RAPPORT DE L'INSPECTION DES INSTALLATIONS CLASSÉES

AUTORISATION ENVIRONNEMENTALE
Fin d'examen préalable

Objet : Installations Classées pour la Protection de l'Environnement
AUTORISATION ENVIRONNEMENTALE
Société SAS KALLISTA OEN
Projet de repowering du parc éolien de TREBRY

Extrait de l'étude d'impact p181

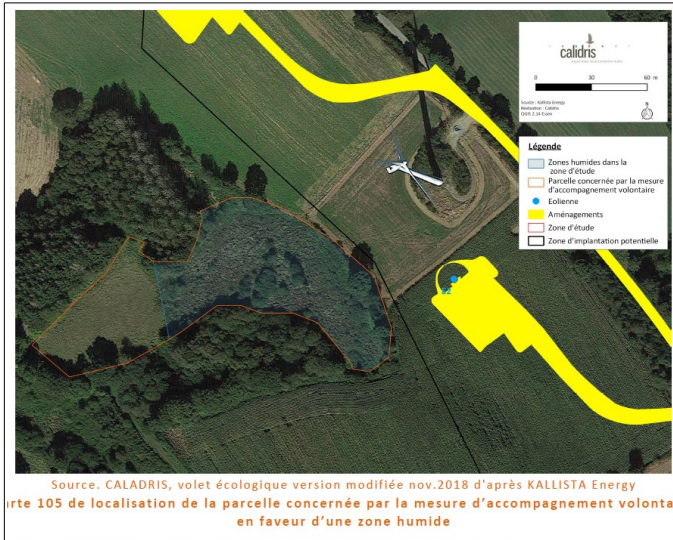
Les premiers inventaires de terrains ont été réalisés le 14/12/2017. Suite à la demande de compléments du 28 juillet 2018, une nouvelle expertise a été réalisée en septembre 2018 afin de confirmer ou infirmer le caractère humide d'une zone localisée au niveau de l'emplacement envisagé pour l'éolienne E3. L'analyse approfondie sur les zones potentiellement humides aux abords du projet et notamment autour de l'éolienne E3 en septembre 2018 a permis d'infirmer les premiers résultats de décembre 2017, biaisés potentiellement par un contexte pluviométrique exceptionnel. D'après le dossier, l'expertise du gestionnaire du SAGE, EPTB Vilaine, confirme l'absence de zone humide à cet endroit.

Considérant que l'inventaire des zones humides a été complété et que les éoliennes et les chemins d'accès sont en dehors des zones humides identifiées, l'inspection juge la réponse du pétitionnaire satisfaisante.

Extrait de l'étude écologique p 323

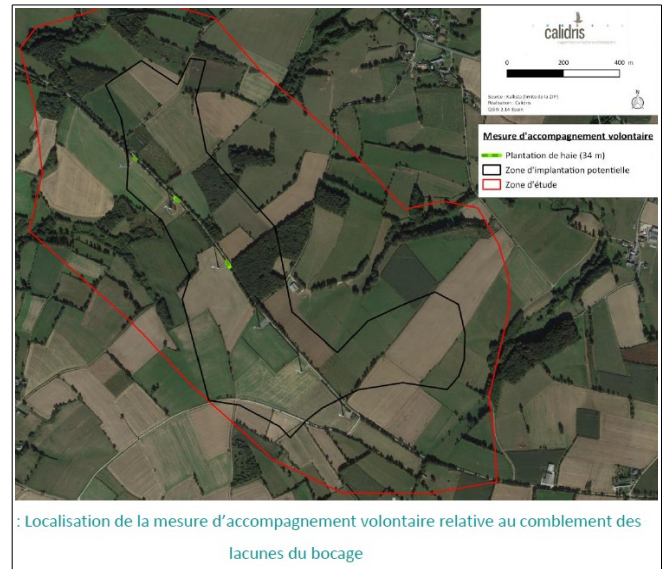
La construction du parc éolien entraînera la coupe de 60 mètres linéaires de haies qui possèdent une fonctionnalité limitée pour la faune. Elles sont néanmoins considérées en enjeu moyen pour la flore.

Ainsi, une replantation de ce linéaire de haies sera réalisée afin d'améliorer le maillage bocager localement suite à la construction du parc. La plantation respectera les préconisations suivantes :

Les mesures compensatoires consistant à replanter 154m haies seront reprises dans le projet d'arrêté.

Extrait de l'étude d'impact page 182

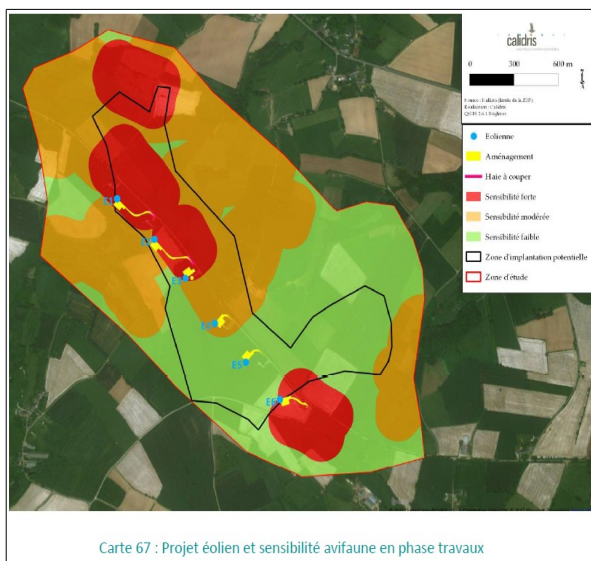
La longueur du linéaire de haies replanté sera le double de la longueur du linéaire coupé soit 120m.

Extrait de l'étude écologique p282

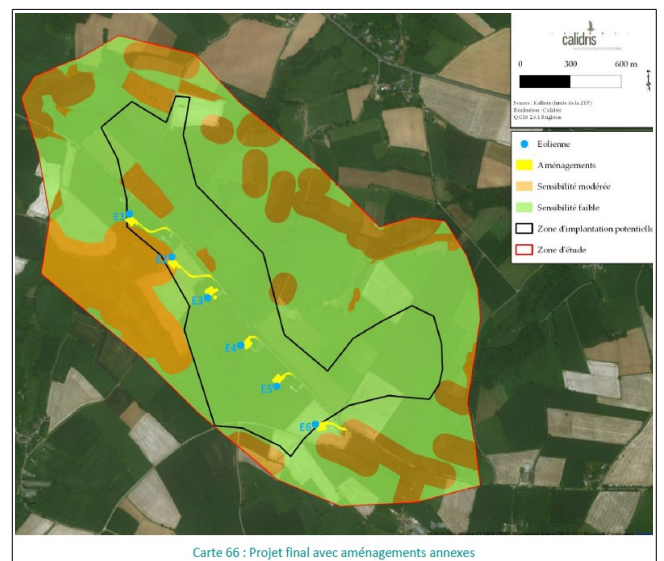
Le parc éolien évite toutes les zones à sensibilité pour l'avifaune. Toutes les éoliennes se trouvent dans des zones à sensibilité faible en période de fonctionnement. En revanche en phase travaux, quatre éoliennes (E1, E2, E3 et E6) se situent en zone à sensibilité forte en ce qui concerne l'avifaune (E4 en sensibilité modérée)

Afin de prévenir tout impact potentiel sur l'avifaune, les mesures de réduction proposées par l'exploitant seront reprises dans le projet d'arrêté et celui-ci interdira la réalisation des travaux en période de nidification des oiseaux, soit du 1^{er} mars au 15 juillet. Par ailleurs, compte tenu de la forte variation interannuelle de mortalité constatée, le projet imposera également un suivi de la mortalité et d'activité de l'avifaune à réaliser dès la première année de fonctionnement du parc pendant les 3
